ORD. N° : 599
ANT. : PROYECTO DE DISEÑO DE PAVIMENTACIÓN CALLE EDUARDO FREI Y CALLE NUEVA 3 PONIENTE, EN LA LOCALIDAD DE SIERRA GORDA, PROYECTO DE OBRA PÚBLICA FISCAL CONCESIÓN VIAL RUTAS DEL LOA, REGIÓN DE ANTOFAGASTA.
MAT. : ENVÍA OBSERVACIONES AL4TO INGRESO DEL PROYECTO DE DISEÑO DE PAVIMENTACIÓN CALLE EDUARDO FREI Y CALLE NUEVA 3 PONIENTE, EN LA LOCALIDAD DE SIERRA GORDA, PROYECTO DE OBRA PÚBLICA FISCAL CONCESIÓN VIAL RUTAS DEL LOA, REGIÓN DE ANTOFAGASTA.
ADJ. : No hay

Antofagasta, 20 marzo 2025

**A : JUAN PABLO UBEDA
INSPECTOR FISCAL MOP
DE : ROBINSON ESPEJO CHEPILLO
JEFE (S) DEPARTAMENTO TÉCNICO DE CONSTRUCCIONES Y URBANIZACIÓN.**

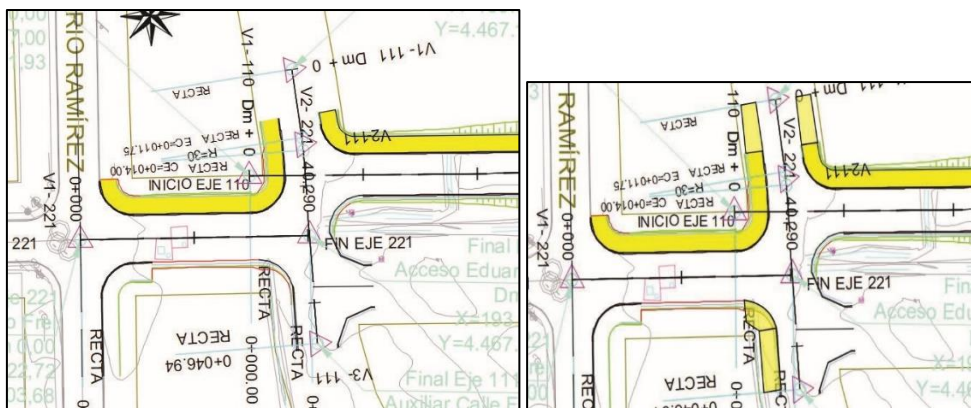
2.2. Informe 242.451 no contiene el ensayo de Sales Solubles Totales.

R: Se adjunta dicho informe 242.451 con el ensayo de Sales Solubles solicitado.

SERVIU: Incorpora lo solicitado, no obstante, debe incluir los informes de las calicatas "C-BYSG-14", "C-BYSG-15" Y "C-BYSG-16" dentro de la misma carpeta.

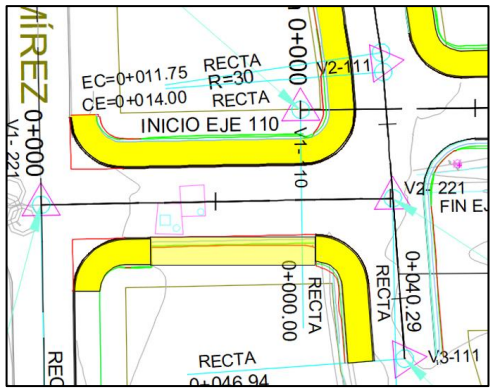
3.1.1. Extender aceras del tramo proyectado.

R: Se acoge y se extienden las aceras

SERVIU: Subsana parcialmente, no obstante, en informe el eje 221 indica aceras, por lo que debe completar acera sur.

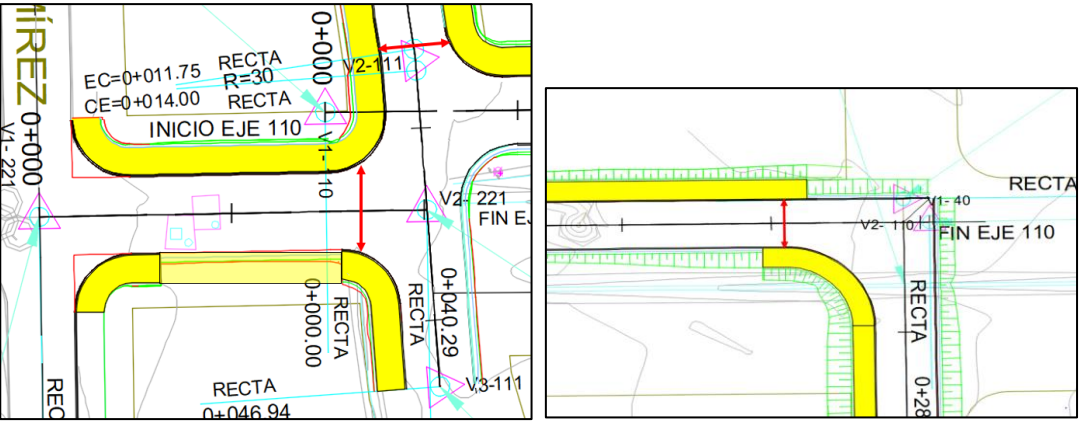
- 3.1.2. Considerar Soleras recostadas en los extremos donde se termina la carpeta asfáltica en caso de no empalmar a una vía pavimentada. Por otro lado, en sus costados las aceras deben terminar con solera clavada.
- 3.1.3. Normalizar aceras proyectando dispositivos de rodado en las esquinas garantizando la accesibilidad universal.

- 3.1.4. Se sugiere tener en consideración que el cruce proyectado sobre las tuberías NACA y VACA puede estar atravesando una faja de servidumbre, por lo que es importante realizar dicha averiguación.
- 3.1.5. Agregar Radios de Giro en esquinas.

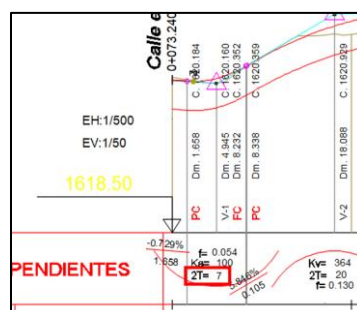
3.2.2. Mostrar ubicación y profundidad de las tuberías NACA y VACA en el perfil longitudinal al igual que las Obras de Arte proyectadas.

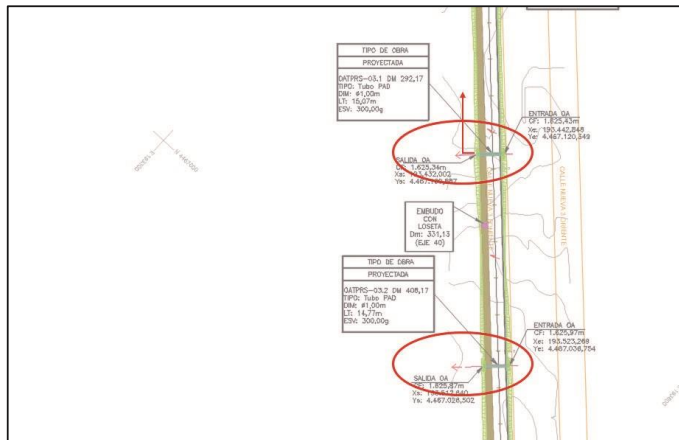
3.3.1. Curvas verticales del eje 221 no cumplen con los parámetros indicados en apartado 5.01.303 del REDEVU, con respecto a la velocidad de diseño considerada para la vía.

SERVIU: Justificar parámetro de la curva del eje 221, puesto que no cumple con el parámetro 2T según la velocidad indicada. Para cumplir debiese ser a lo menos 2T=14.

R: Se modifican las curvas verticales de la rasante.

La primera curva cuenta con parámetros para velocidad Vd de 20 km/h en zona de intersección con Calle Eleuterio Ramirez donde se dispondrá señalización de "PARE". La otra curva vertical está proyectada con parámetros para Vd de 30 km/h.

Eje Auxiliar Calle F: Eje con velocidad de 30 km/h.
Eje Acceso Eduardo Frei: Eje con velocidad de 30 km/h y acuerdo vertical en rasante con parámetro de velocidad **20 km/h** coincidente con la zona de detención obligada debido a la intersección con la calle Eleuterio Ramirez.

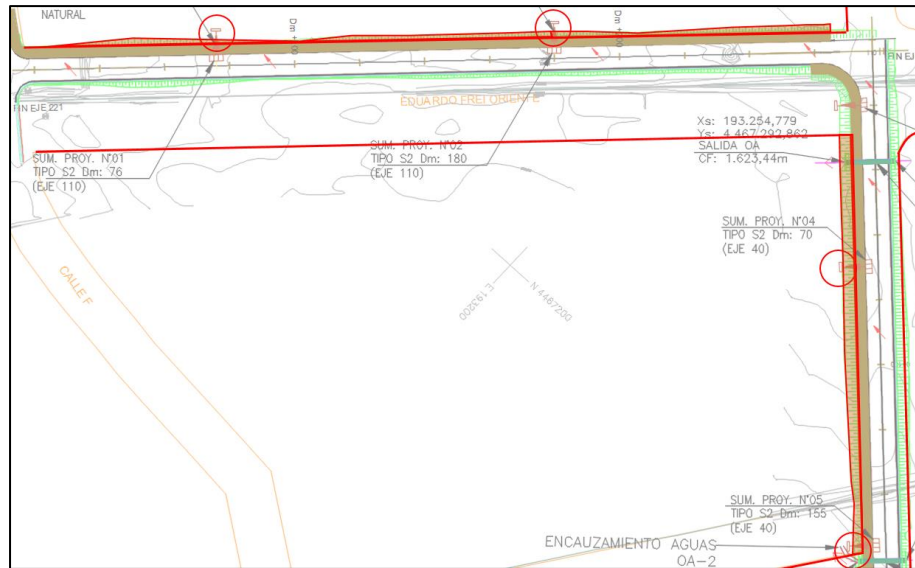
3.4.2. La solución para el flujo de aguas lluvias debe estar dentro de los límites de la línea oficial. Considerar que la salida desde una Obra de Arte no debe desembocar en un terreno donde posiblemente se construya algún proyecto en el futuro.

SERVIU: Si bien acoge observación, no subsana del todo. Se reitera que toda solución proyectada debe ubicarse dentro de las líneas oficiales. En la imagen adjunta se observan soluciones por fuera de las líneas oficiales, junto con tramos del terraplén proyectado que de igual manera sobrepasan la línea indicada en el PRC. Es imprescindible indicar la disposición y/o canalización de las aguas, mediante pretiles, canaletas, zanjas, etc., no basta con indicar en informe que **"Todas las aguas Serán Canalizadas adecuadamente para evitar su embancamiento"**, aquello debe quedar plasmado en el plano.

R: Se modifican los encauzamientos para que queden dentro de los límites de línea oficial. El proyecto tiene considerado la evacuación transversal de las aguas de flujos que intersectan con la calle Nueva 3 con las condiciones actuales. Para la ejecución de las calles contempladas en el PR, así como la construcción en las parcelas aledañas, se tendrá que proyectar la red de saneamiento acorde a los proyectos a construir, los cuales no son conocidos a la fecha, no formando parte del alcance actual de los trabajos.
